2021-GMP-FFIE-UTG-EV-EX-CO-679

INVITACIÓN ABIERTA No. 008-2019 PROYECTOS VALLE DEL CAUCA.

RESPUESTA OFICIO 2020-COP-1061-021 ACLARACIÓN LLAMADOS DE ATENCIÓN INICIO DE ACTIVIDADES DE OBRA, INSTITUCIÓN EDUCATIVA ANTONIO JOSE CAMACHO, SOLICITUD APROBACION REQUERIMIENTOS TÉCNICOS, RESPUESTA OFICIO 2020-COP-1054-022.

Ilustración 4 Ejecución trabajos eléctricos, cableado entre otro.

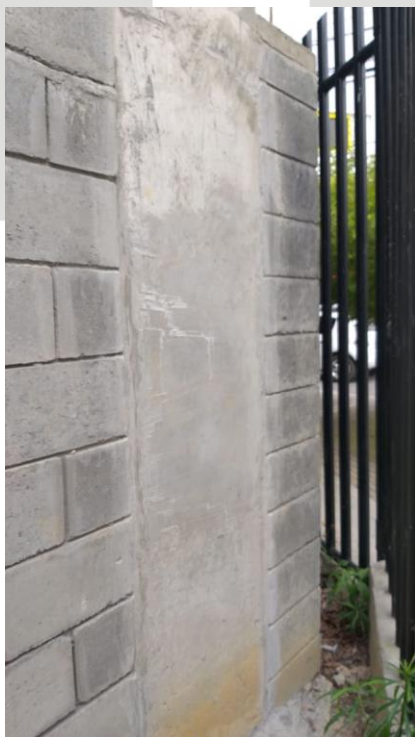
Mediante la presente, de la manera más formal, acorde a los compromisos adquiridos, en función a las actividades ejecutadas, realizamos aclaración de las diferentes solicitudes estipuladas por interventoría, en lo cual en el oficio 2020-COP-1061-021 se realiza anotación que el personal es insuficiente para cumplir el alcance del objeto contractual; según esto solicitamos amablemente aclaración técnica en lo cual justifique el porqué de la insuficiencia, debido a que se está ingresando personal paralelamente a las necesidades de Obra, según esto realizamos aclaración de actividades ejecutadas y en ejecución a la fecha:
